Licitación C/152: “Ruta 8: Travesía Urbana Villa Sara – Treinta y Tres”

COMUNICADO N° 3

**TRAVESÍA URBANA VILLA SARA – TREINTA Y TRES
COMUNICADO 3**

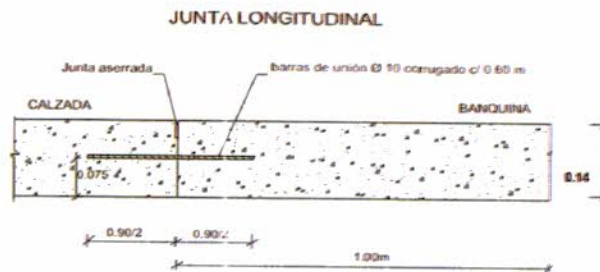
- c) En el ítem 3.4, se mencionan para el pago rubros que no figuran en el rubrado 181-1, 550-1 solicitamos aclarar
- d) En el ítem 3.4 no se especifica qué tipo y cantidad de hierro deberá colocarse en las juntas longitudinales, se solicita aclarar.

- d) Las juntas transversales no llevarán pasadores y serán aserradas igual que las de la calzada sin sellado y en correspondencia con estas. La junta longitudinal, unión con la calzada, llevará barras de unión según se muestra en el croquis.
